P01

- NOVÉ OPLOCENÍ PODÉL PAROVODU RESP. PODÉL NOVÉ VNITROAREÁLOVÉ KOMUNIKACE.
- OPLOCENÍ NA SEVEROVÝCHODĚ (POBLÍŽE VÝMĚNÍKU EPO) UMÍSTĚNÍM I VÝŠKOVĚ NAVÁŽE NA STÁVAJÍCÍ OPLOCENÍ. NA JIHOZÁPADNÍM KONCI POZIČNĚ NAVÁŽE NA STÁVAJÍCÍ OPLOCENÍ AREÁLU KCZ.

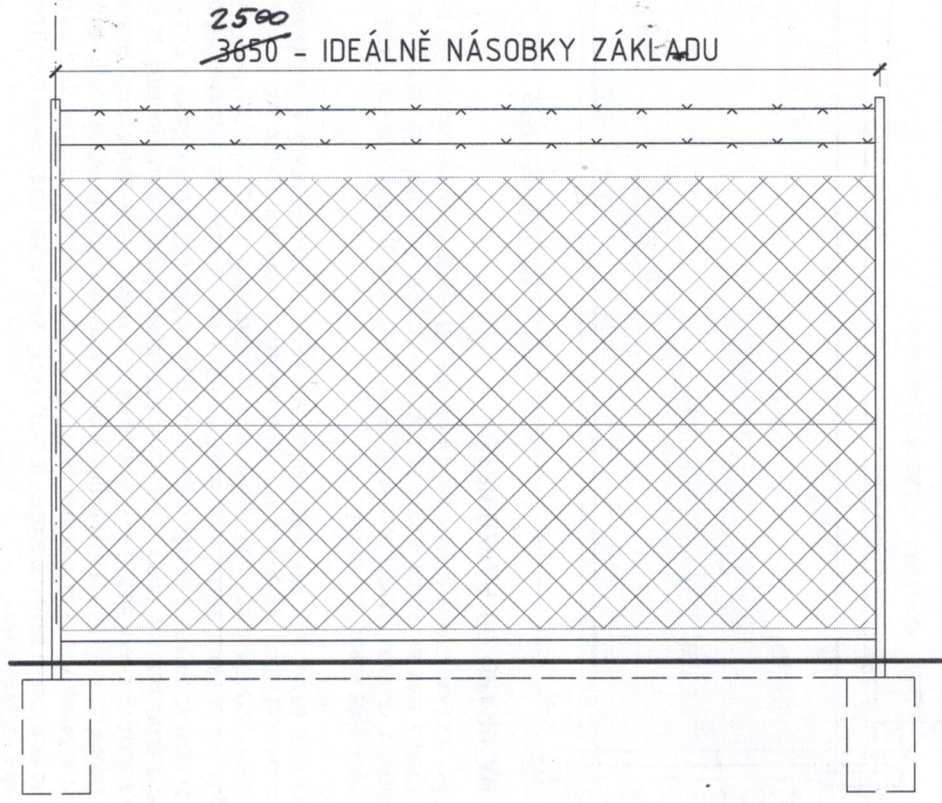
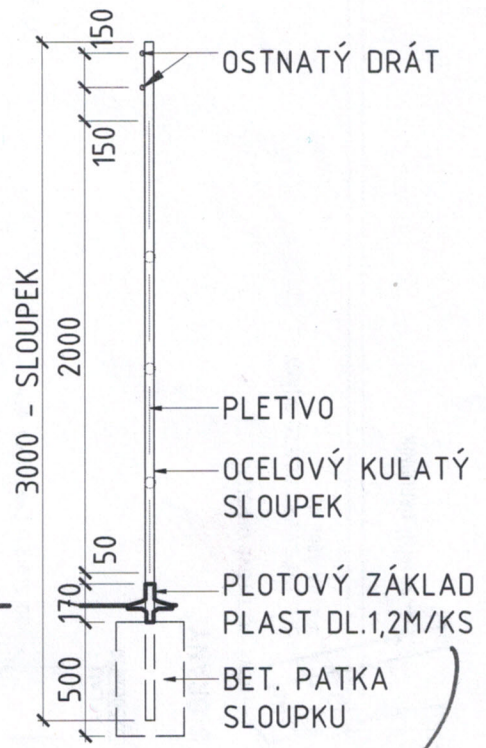
RAL 7023 (SVĚTLÉ ŠEDÁ)
 30
 32
 38
 44
 47

- NOVÉ OPLOCENÍ BUDE SESTÁVAT Z OCELOVÝCH KULATÝCH SLOUPKŮ 48X3000; POPLASTOVANÉ RAL ~~7040~~, PLETIVO POPLASTOVANÉ RAL ~~7040~~ 3,2/50X50/2000; 3XNAPÍNAČÍ DRÁT POPLASTOVANÝ ŠEDÝ RAL ~~7040~~; NAHOŘE 2 OSTNATÉ DRÁTY ~~POPLASTOVANÉ RAL 7004~~. LZE UPEVNIT NA SLOUPKY (JAKO STÁVAJÍCÍ OPLOCENÍ KKŽ, ~~NEBO POUŽÍT BAVOLETU - DRŽÁK NA 2 ŘADY OSTNATÝCH DRÁTŮ.~~
